Statens strålskyddsinstitut
Swedish Radiation Protection Authority

YTTRANDE

SSI:s yttrande över SKB:s FUD-program 2004

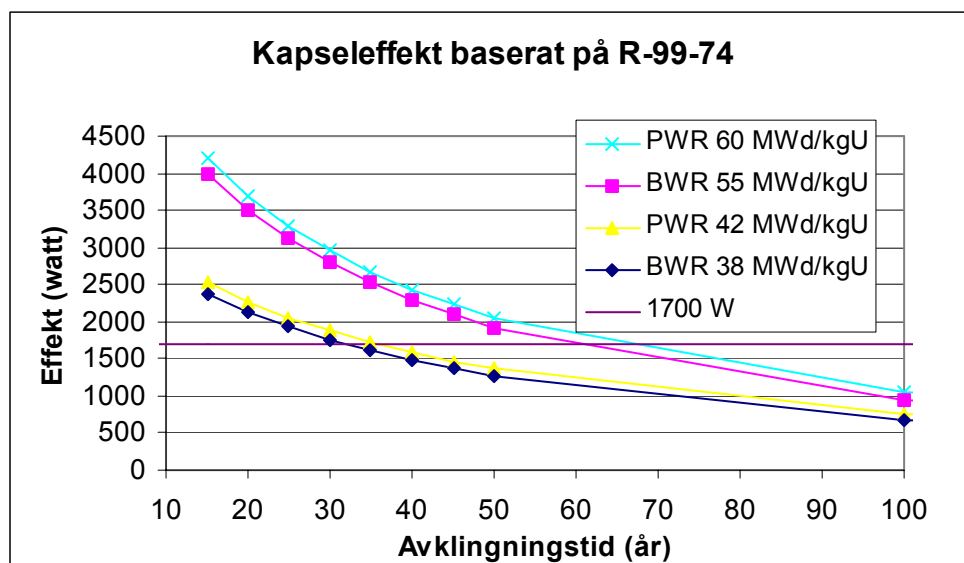
SSI ser positivt på att SKB avser att komplettera studierna med beräkningar för MOX-bränsle. SSI anser dock att även de gjorda studierna för urandioxidbränsle bör kompletteras med ytterligare utredningar kring utbränningens betydelse.

Enligt SKB:s underlagsrapport [7] beror ett flertal nuklider kraftigt på utbränningen. För BWR-bränsle leder till exempel en ökning av utbränningen från 38 till 55 MWd/kgU (ökning med en faktor 1,45) till att inventariet av vissa aktinider ökar med en faktor 3 och i enstaka fall med en faktor 7. SSI ställer sig därför frågande till SKB:s slutsats att utbränningen inte har någon avgörande inverkan på inventariet.
